不具合箇所説明図

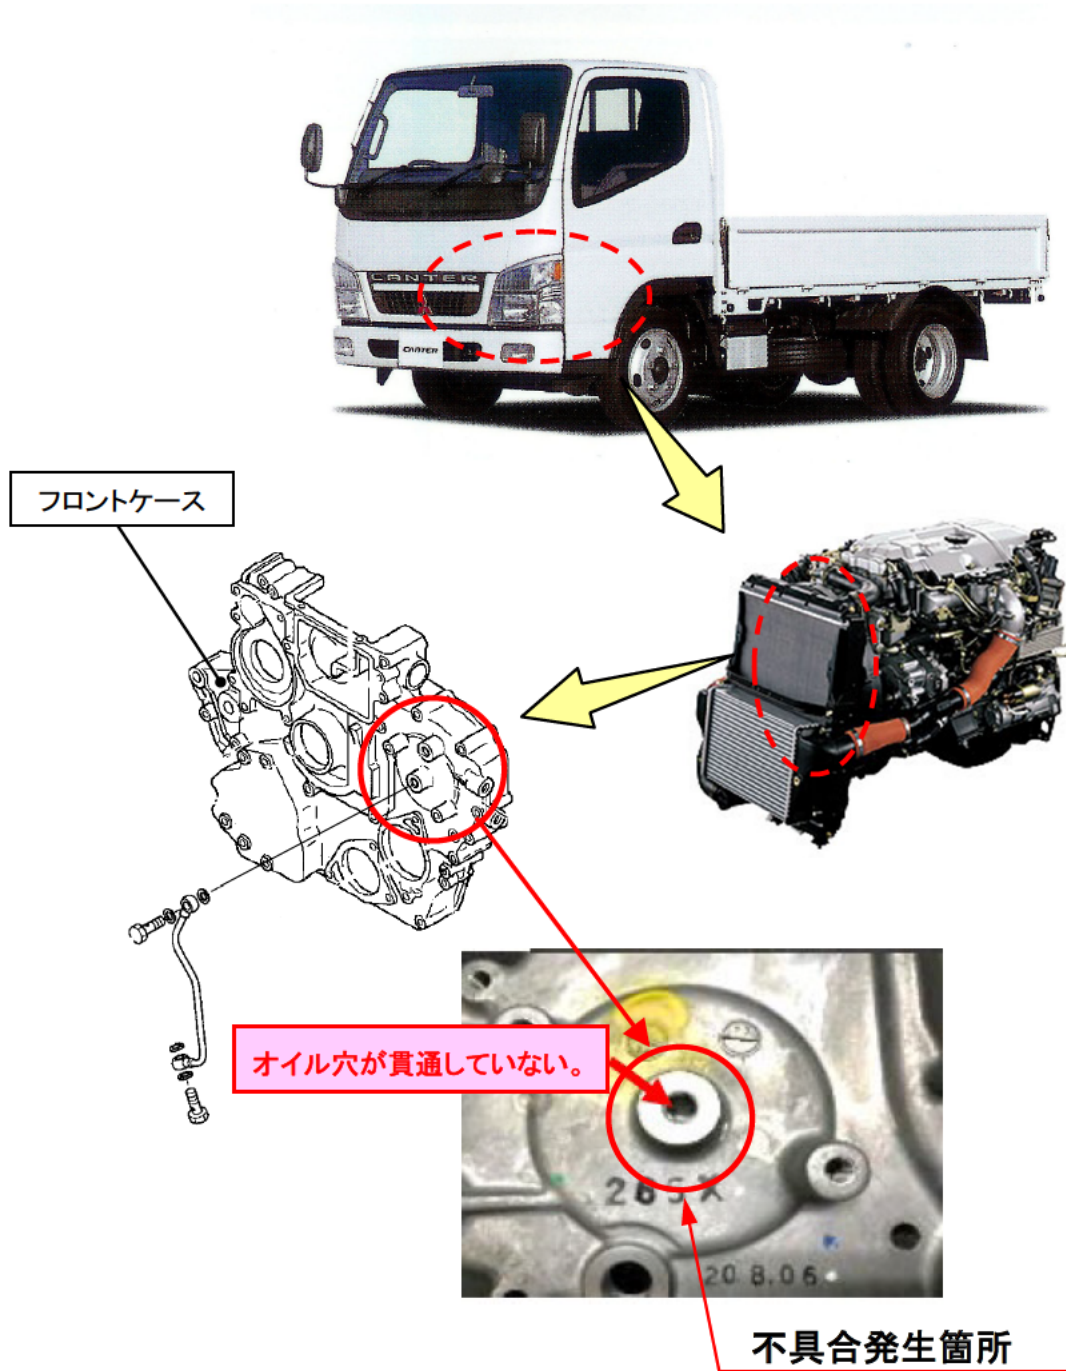
小型トラックの交換修理用フロントケース（4M5 型エンジン用）において、オイル穴が貫通していないものがある。そのため、そのままの状態で使用を続けると、潤滑不良によりエンジンが破損して走行不能に至るおそれがある。

全車両、フロントケースのオイル穴を点検し、貫通していない場合はエンジン一式を交換する。
